[訂正前](別紙1の別表①)

(別添)
下線部:訂正箇所

①福島市

基準点【d1】

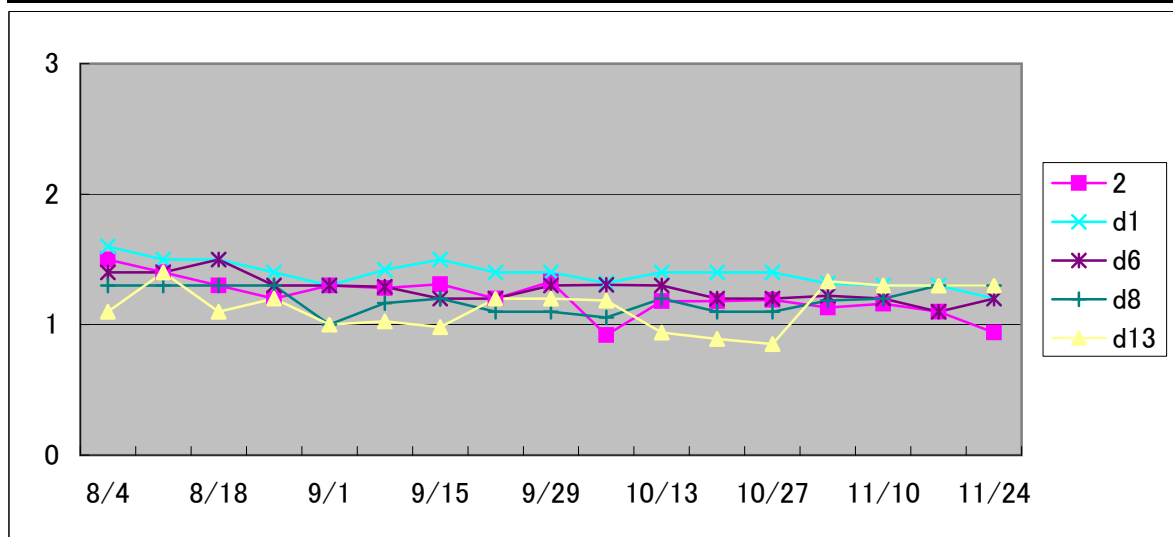
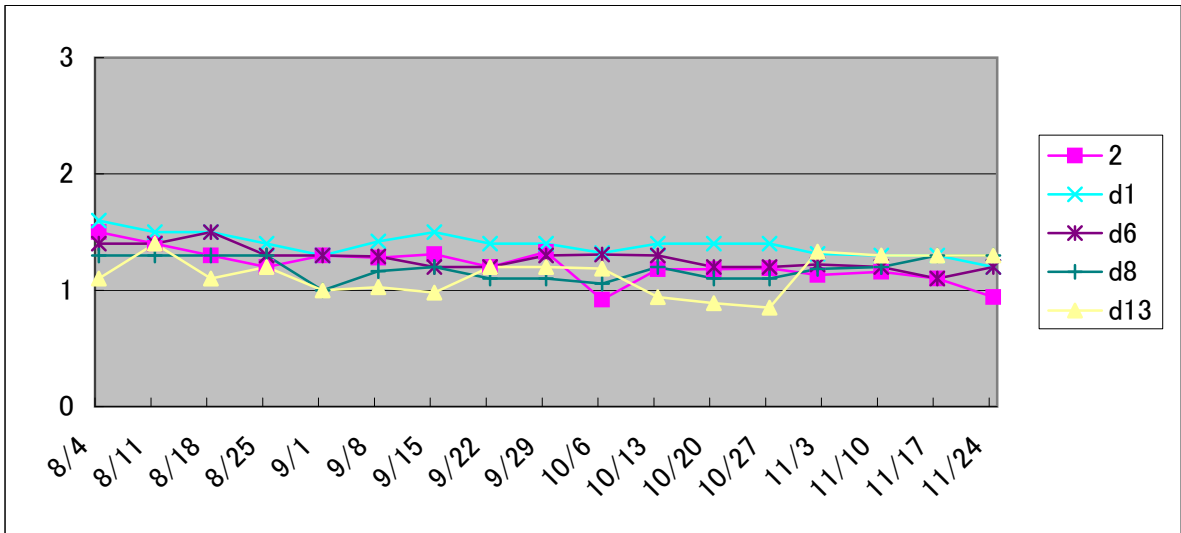
地点番号	最大	最小	平均	標準偏差	変動係数	最大-平均	平均-最小	3σ以内
2	1.000	0.697	0.870	0.068	0.078	0.130	0.173	○
d6	1.000	0.800	0.915	0.060	0.066	0.085	0.115	○
d8	<u>1.000</u>	0.769	<u>0.848</u>	<u>0.067</u>	<u>0.080</u>	<u>0.152</u>	<u>0.078</u>	○
d13	<u>1.000</u>	0.607	<u>0.811</u>	<u>0.135</u>	<u>0.166</u>	<u>0.189</u>	<u>0.204</u>	○

地点番号	最大	最小	平均	標準偏差	変動係数	最大-平均	平均-最小	3σ以内
2	1.000	0.697	0.870	0.068	0.078	0.130	0.173	○
d6	1.000	0.800	0.915	0.060	0.066	0.085	0.115	○
d8	<u>1.083</u>	0.769	<u>0.857</u>	<u>0.087</u>	<u>0.102</u>	<u>0.226</u>	<u>0.088</u>	○
d13	<u>1.083</u>	0.607	<u>0.822</u>	<u>0.150</u>	<u>0.183</u>	<u>0.261</u>	<u>0.215</u>	○

→ 「d1」を基準点として、「2」、「d6」、「d12」の3点は推計とする。
 「d13」については、3σ以内ではあるが、変動係数が大きいため、継続して測定を行う。

基準点【d12】

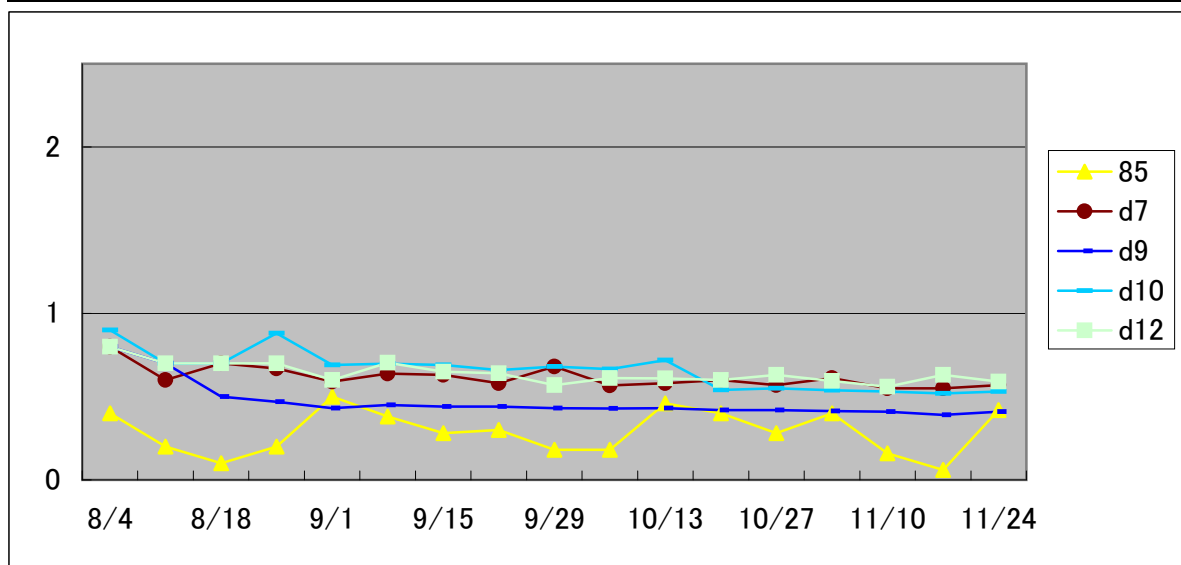
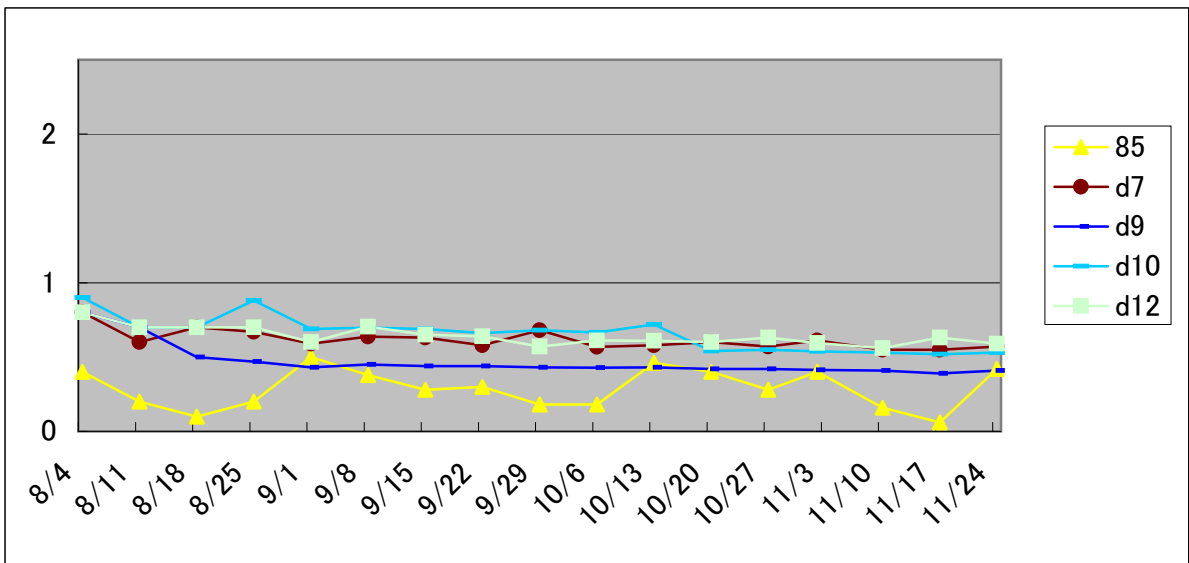
地点番号	最大	最小	平均	標準偏差	変動係数	最大-平均	平均-最小	3σ以内
85	0.833	0.095	0.455	0.218	0.479	0.379	0.359	○
d7	<u>1.000</u>	<u>0.838</u>	<u>0.941</u>	<u>0.052</u>	<u>0.055</u>	<u>0.059</u>	<u>0.103</u>	○
d9	1.000	0.619	0.728	0.107	0.147	0.272	0.109	○
d10	<u>1.000</u>	<u>0.795</u>	<u>0.906</u>	<u>0.062</u>	<u>0.069</u>	<u>0.094</u>	<u>0.111</u>	○

地点番号	最大	最小	平均	標準偏差	変動係数	最大-平均	平均-最小	3σ以内
85	0.833	0.095	0.455	0.218	0.479	0.379	0.359	○
d7	<u>1.193</u>	<u>0.857</u>	<u>0.965</u>	<u>0.076</u>	<u>0.079</u>	<u>0.228</u>	<u>0.108</u>	○
d9	1.000	0.619	0.728	0.107	0.147	0.272	0.109	○
d10	<u>1.257</u>	<u>0.825</u>	<u>1.025</u>	<u>0.126</u>	<u>0.123</u>	<u>0.232</u>	<u>0.200</u>	○

→ 「d12」を基準点として、「d7」、「d10」の2点は推計とする。
 「85」、「d9」については、3σ以内ではあるが、変動係数が大きいため、継続して測定を行う。

基準点【ms11】

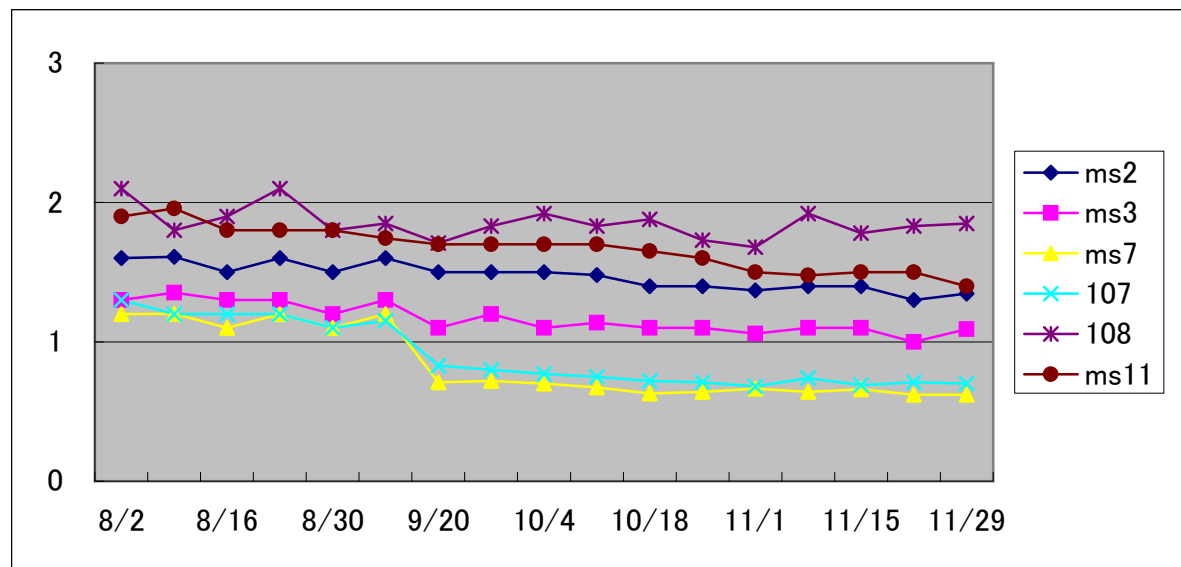
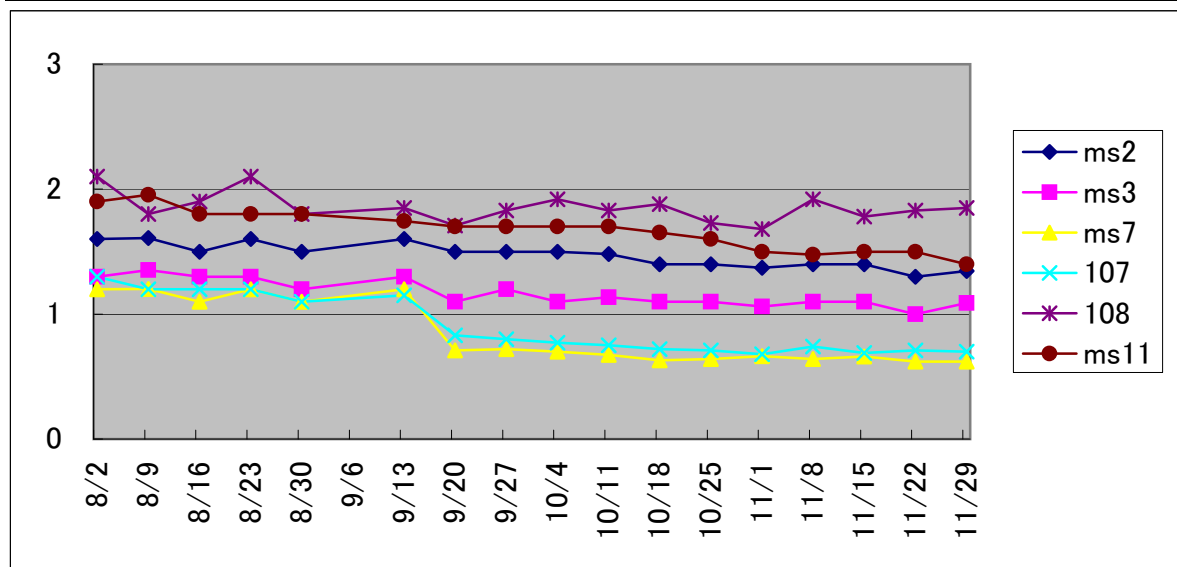
地点番号	最大	最小	平均	標準偏差	変動係数	最大-平均	平均-最小	3σ以内
ms2	0.949	0.823	0.878	0.037	0.042	0.071	0.054	○
ms3	0.745	0.647	0.694	0.033	0.047	0.051	0.047	○
ms7	0.688	0.381	0.499	0.113	0.227	0.189	0.118	○
107	<u>0.668</u>	<u>0.333</u>	<u>0.458</u>	<u>0.124</u>	<u>0.271</u>	<u>0.209</u>	<u>0.125</u>	○
108	<u>1.000</u>	<u>0.769</u>	<u>0.902</u>	<u>0.061</u>	<u>0.067</u>	<u>0.098</u>	<u>0.134</u>	○

地点番号	最大	最小	平均	標準偏差	変動係数	最大-平均	平均-最小	3σ以内
ms2	0.949	0.823	0.878	0.037	0.042	0.071	0.054	○
ms3	0.745	0.647	0.694	0.033	0.047	0.051	0.047	○
ms7	0.688	0.381	0.499	0.113	0.227	0.189	0.118	○
107	<u>0.684</u>	<u>0.436</u>	<u>0.533</u>	<u>0.097</u>	<u>0.182</u>	<u>0.152</u>	<u>0.097</u>	○
108	<u>1.301</u>	<u>0.920</u>	<u>1.103</u>	<u>0.091</u>	<u>0.083</u>	<u>0.198</u>	<u>0.182</u>	○

→ 「ms11」を基準点として、「ms2」、「ms3」、「107」、「108」の4点は推計とする。

(「107」と「ms7」は、同地点であるため、「ms7」に統合する。)

※地点108とms11は同地点であるが、安定しているms11を基準点としている。

基準点【ms10】

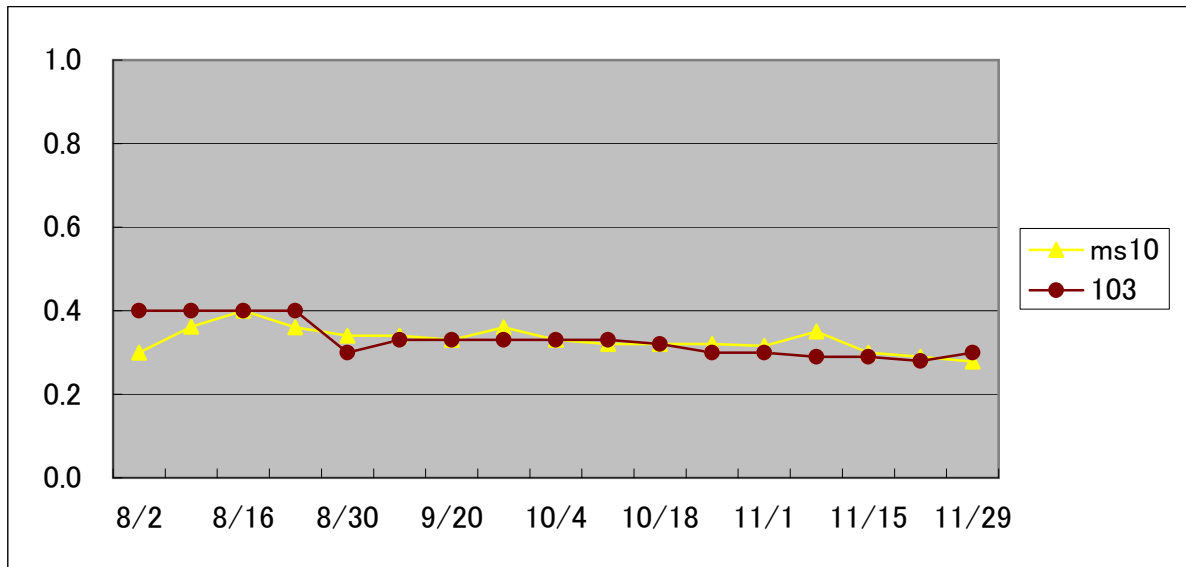
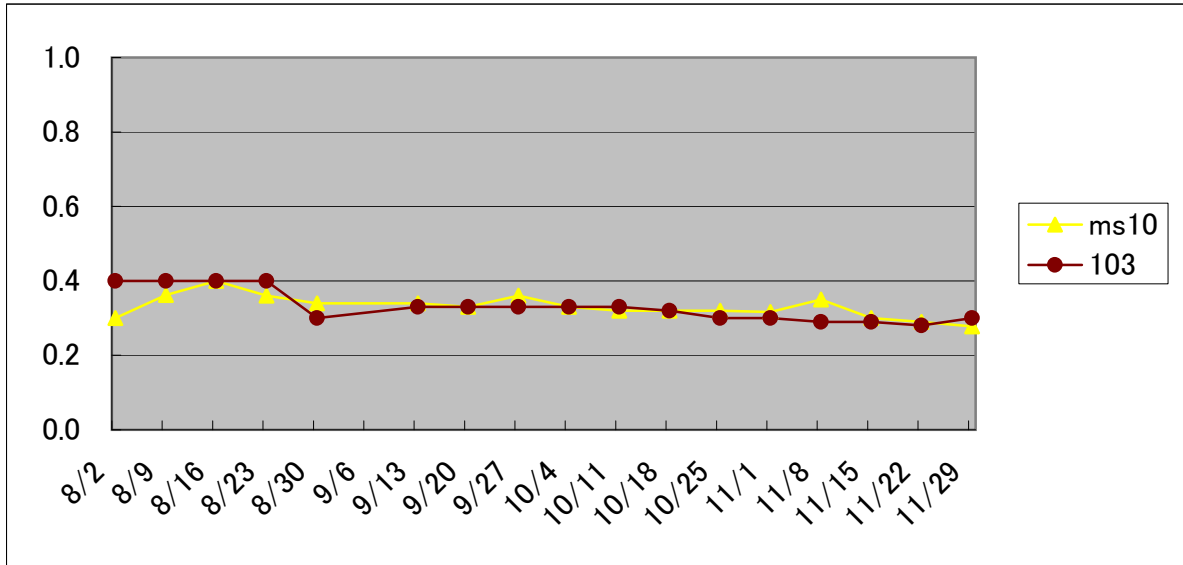
地点番号	最大	最小	平均	標準偏差	変動係数	最大-平均	平均-最小	3σ以内
103	1.000	0.750	0.933	0.067	0.072	0.067	0.183	○

地点番号	最大	最小	平均	標準偏差	変動係数	最大-平均	平均-最小	3σ以内
103	1.333	0.829	1.005	0.112	0.112	0.329	0.176	○

→ 「ms10」を基準点として、「103」を推計とする。

基準点【ms9】

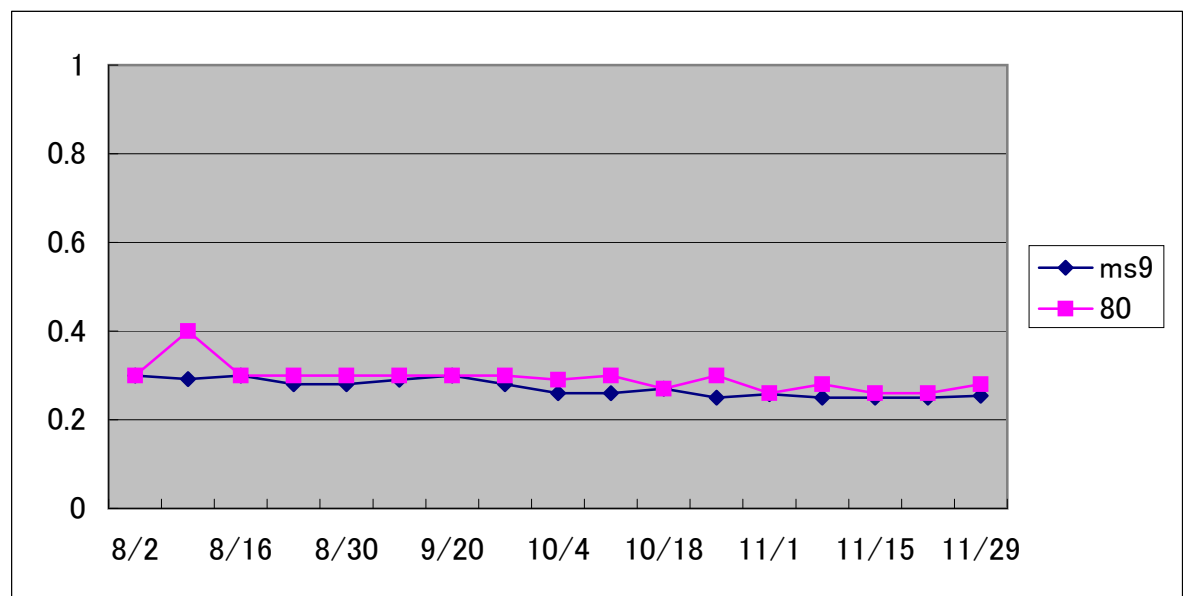
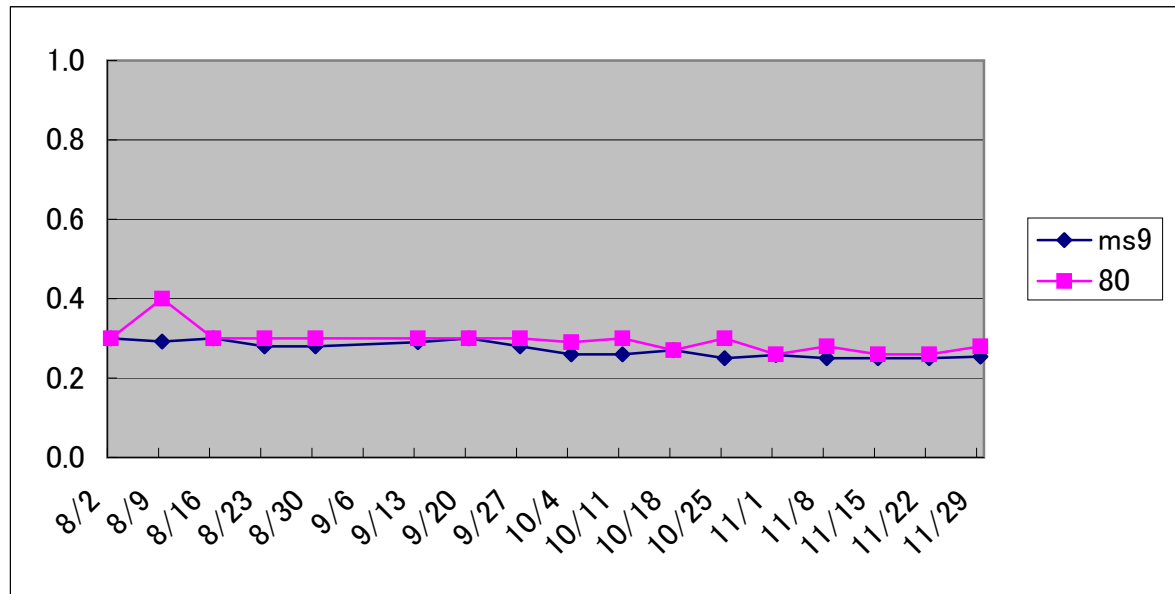
地点番号	最大	最小	平均	標準偏差	変動係数	最大-平均	平均-最小	3σ以内
80	1.000	0.730	0.930	0.072	0.078	0.070	0.200	○

地点番号	最大	最小	平均	標準偏差	変動係数	最大-平均	平均-最小	3σ以内
80	1.370	1.000	1.082	0.095	0.087	0.288	0.082	×

→ 「ms9」を基準点として、「80」は推計とする(分散が3σを超えているが、8/9の値の影響のみによるものであり、それ以降の値は3σ内に入っているため。なお、これらの地点は同じ施設の敷地内にある。)

基準点【52】

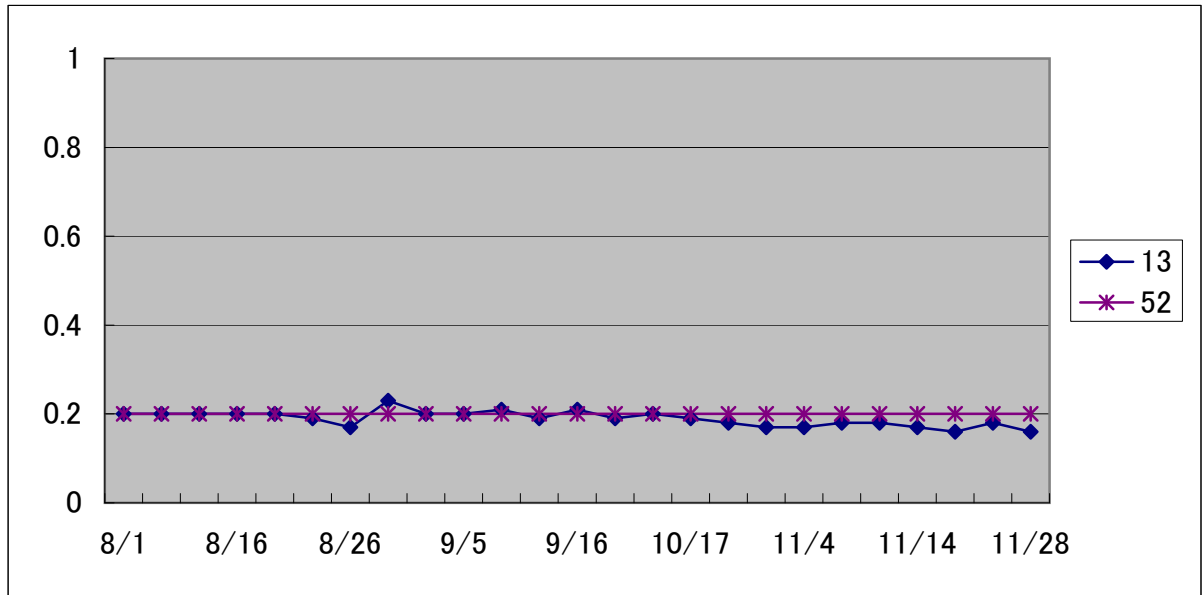
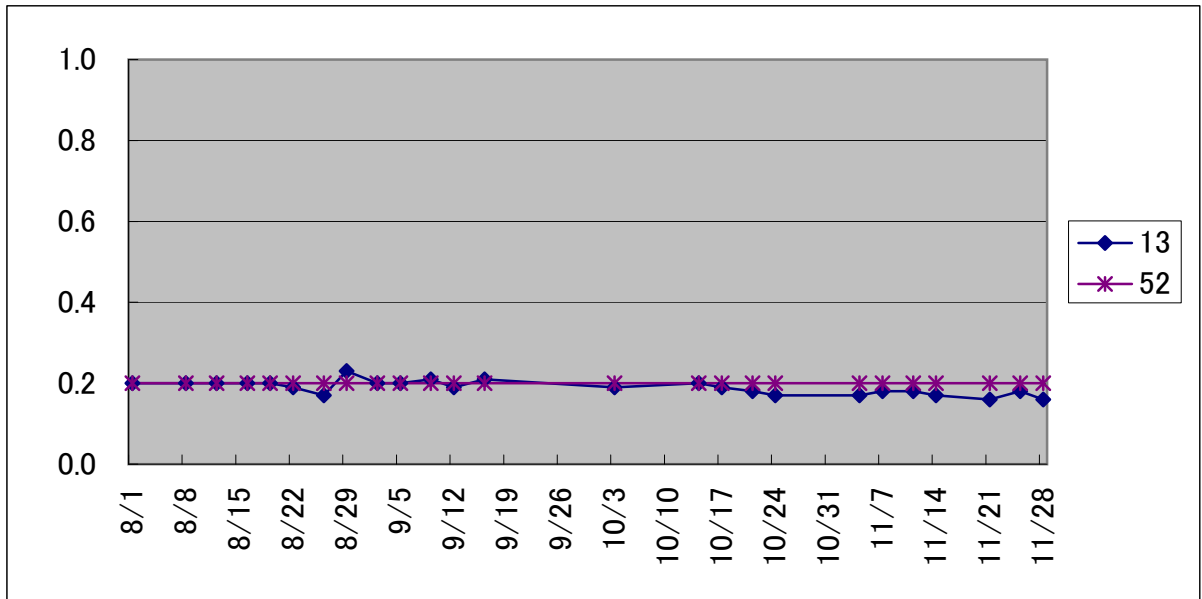
地点番号	最大	最小	平均	標準偏差	変動係数	最大-平均	平均-最小	3σ以内
13	1.000	0.800	0.927	0.067	0.072	0.073	0.127	○

地点番号	最大	最小	平均	標準偏差	変動係数	最大-平均	平均-最小	3σ以内
13	1.150	0.800	0.946	0.085	0.090	0.204	0.146	○

→ 「52」を基準点として、「13」を推計とする。
